Gutachterliche Stellungnahme

Projekt: Schalltechnisches Gutachten - Vorhabens-
bezogener Bebauungsplan „Wangerhaldenbach“ in
Kirchheim Teck - Stellungnahme des Landrats-
amtes Esslingen vom 18.04.2017

2154830-5
28.06.2017

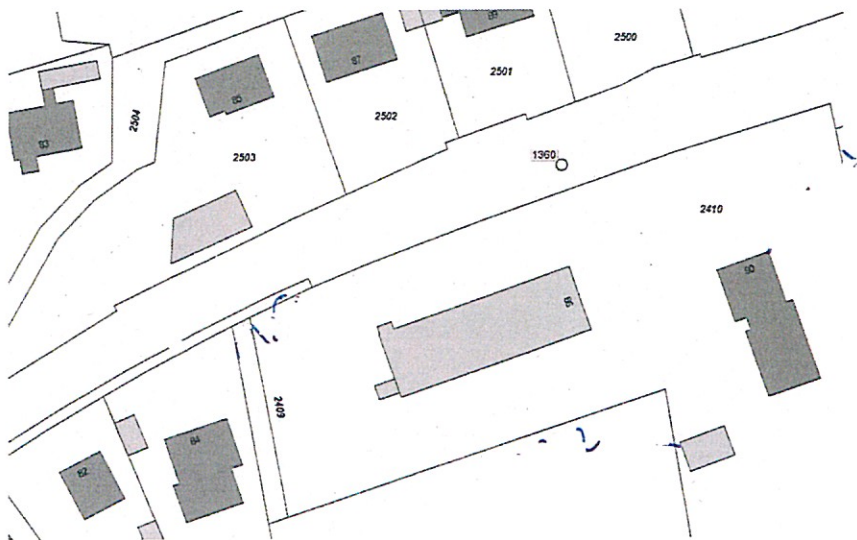
Die schalltechnische Untersuchung hat zu dem Ergebnis, dass die Orientierungswerte der DIN 18005 „Schallschutz im Städtebau“ für ein Mischgebiet gemäß §6 BauNVO insbesondere im 2. OG der geplanten Mehrfamiliengebäude entlang der Schlierbacher Straße trotz der geplanten Lärmschutzwand mit bis zu 71 dB(A) tags bzw. 62 dB(A) nachts erheblich überschritten werden.

Hierzu ist anzumerken, dass im Haus B und Haus C die genannten Pegelwerte lediglich auf der Nordfassade im Dachgeschoss überschritten werden. (siehe hierzu unser Gutachten 2154830-2 vom 12.10.2016 Anlage 3).

Da diese hohen Pegel sehr begrenzt auftreten, wird planerisch mit einer entsprechenden Grundrissgestaltung dafür gesorgt, dass keine Aufenthaltsbereiche oder schutzbedürftige Räume in diesen Pegelbereichen angeordnet werden und somit auch keine gesundheitsgefährdenden Schallpegel vorliegen.

Der Grundriss für das Haus C zeigt exemplarisch die Planung für das Dachgeschoss:

Darüber hinaus ist die architektonische Planung so ausgerichtet, dass an den Stockwerken, die über die Lärmschutzwand hinausragen (Nordfassade der Dachgeschosse) ohnehin keine Fenster in schutzbedürftigen Räumen und auch keine Balkone oder Loggien angeordnet werden.
